人為事象シナリオの線量評価における 評価値の修正

2026年9月10日

日本原燃株式会社

事業変更許可申請書に係る正誤表

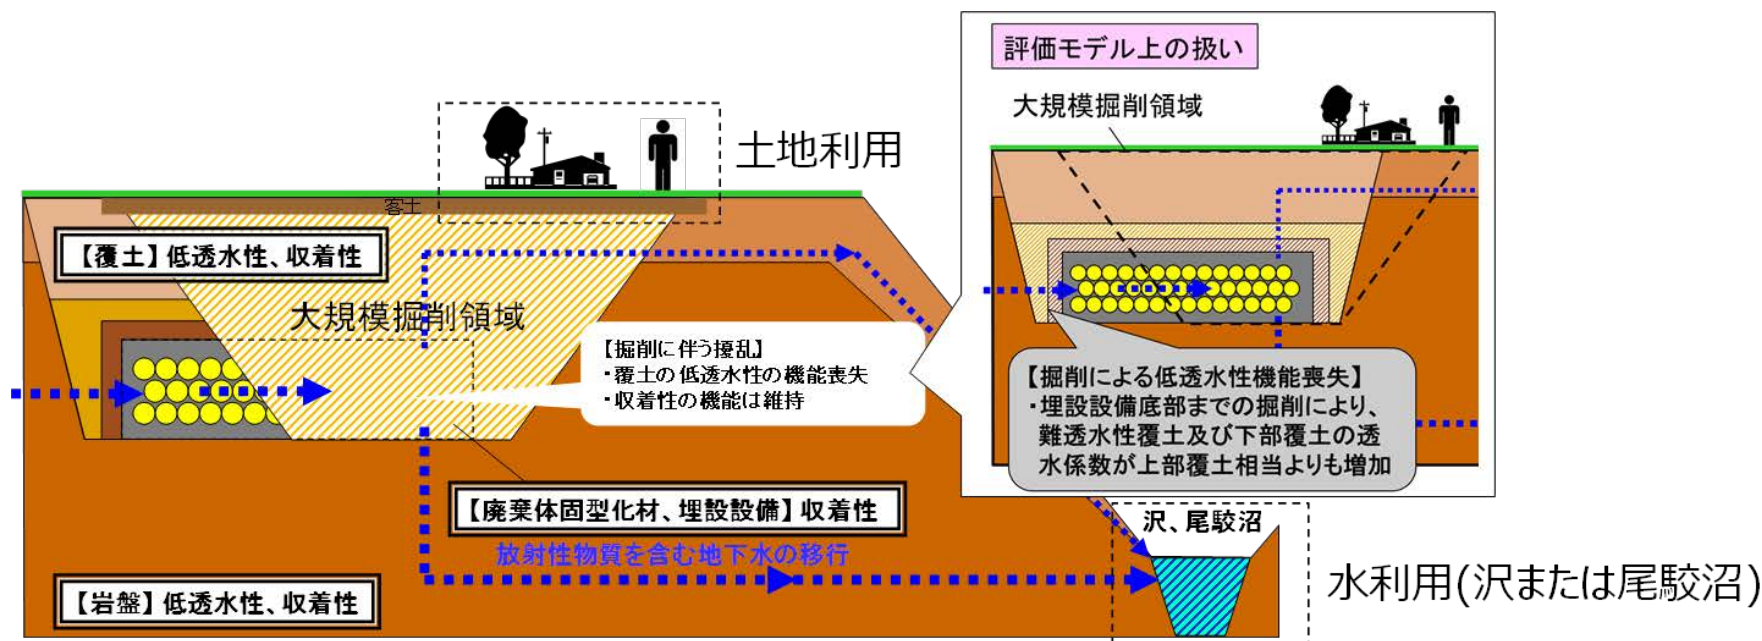
- ◆ 事業変更許可申請書の本文記載事項に修正が必要な箇所はない
- ◆ 事業変更許可申請書の添付書類六の記載事項の修正が必要な箇所は以下のとおり
- ◆ 今回の誤りの修正については、本事業変更許可申請の補正時にあわせて実施する

記載内容(2021年7月21日許可)	修正後	備考																		
g. 線量評価結果 廃止措置の開始後の評価における人為事象シナリオの線量の計算結果を添6二-第29表に示す。 廃棄物埋設地における地下数階を有する建物の建設作業による建設業従事者の線量は、約5.9×10^{-3}mSv/y(1号廃棄物埋設地)、約5.8×10^{-3}mSv/y(2号廃棄物埋設地)及び約2.5×10^{-3}mSv/y(3号廃棄物埋設地)である。 また、廃棄物埋設地における地下数階を有する建物の建設作業によって発生する土壌上に居住する居住者の線量は約4.2×10^{-2}mSv/y(1号廃棄物埋設地)、約3.1×10^{-2}mSv/y(2号廃棄物埋設地)及び約1.6×10^{-2}mSv/y(3号廃棄物埋設地)であり、「許可基準規則解釈」に示されている線量の1mSv/yを超えない。	g. 線量評価結果 廃止措置の開始後の評価における人為事象シナリオの線量の計算結果を添6二-第29表に示す。 廃棄物埋設地における地下数階を有する建物の建設作業による建設業従事者の線量は、約5.9×10^{-3}mSv/y(1号廃棄物埋設地)、約5.8×10^{-3}mSv/y(2号廃棄物埋設地)及び約2.5×10^{-3}mSv/y(3号廃棄物埋設地)である。 また、廃棄物埋設地における地下数階を有する建物の建設作業によって発生する土壌上に居住する居住者の線量は約4.3×10^{-2}mSv/y(1号廃棄物埋設地)、約3.1×10^{-2}mSv/y(2号廃棄物埋設地)及び約1.6×10^{-2}mSv/y(3号廃棄物埋設地)であり、「許可基準規則解釈」に示されている線量の1mSv/yを超えない。	添付書類六 6(1)-84																		
添6二-第29表 廃止措置の開始後における評価の結果 (人為事象シナリオ)(1/3) <table border="1"> <thead> <tr> <th>評価対象個人</th><th>1号廃棄物埋設地 線量 (mSv/y)</th><th>線量が最大となる 覆土完了後の時期 (y)</th></tr> </thead> <tbody> <tr> <td>(a) 建設業従事者</td><td>約5.9×10^{-3}</td><td>約300</td></tr> <tr> <td>(b) 居住者</td><td>約4.2×10^{-2}</td><td>約300</td></tr> </tbody> </table>	評価対象個人	1号廃棄物埋設地 線量 (mSv/y)	線量が最大となる 覆土完了後の時期 (y)	(a) 建設業従事者	約 5.9×10^{-3}	約300	(b) 居住者	約 4.2×10^{-2}	約300	添6二-第29表 廃止措置の開始後における評価の結果 (人為事象シナリオ)(1/3) <table border="1"> <thead> <tr> <th>評価対象個人</th><th>1号廃棄物埋設地 線量 (mSv/y)</th><th>線量が最大となる 覆土完了後の時期 (y)</th></tr> </thead> <tbody> <tr> <td>(a) 建設業従事者</td><td>約5.9×10^{-3}</td><td>約300</td></tr> <tr> <td>(b) 居住者</td><td>約4.3×10^{-2}</td><td>約300</td></tr> </tbody> </table>	評価対象個人	1号廃棄物埋設地 線量 (mSv/y)	線量が最大となる 覆土完了後の時期 (y)	(a) 建設業従事者	約 5.9×10^{-3}	約300	(b) 居住者	約 4.3×10^{-2}	約300	添付書類六 6(1)-176

評価対象個人	1号廃棄物埋設地 線量 (mSv/y)	線量が最大となる 覆土完了後の時期 (y)																		
(a) 建設業従事者	約 5.9×10^{-3}	約300																		
(b) 居住者	約 4.2×10^{-2}	約300																		
評価対象個人	1号廃棄物埋設地 線量 (mSv/y)	線量が最大となる 覆土完了後の時期 (y)

(a) 建設業従事者	約 5.9×10^{-3}	約300																		
(b) 居住者	約 4.3×10^{-2}	約300
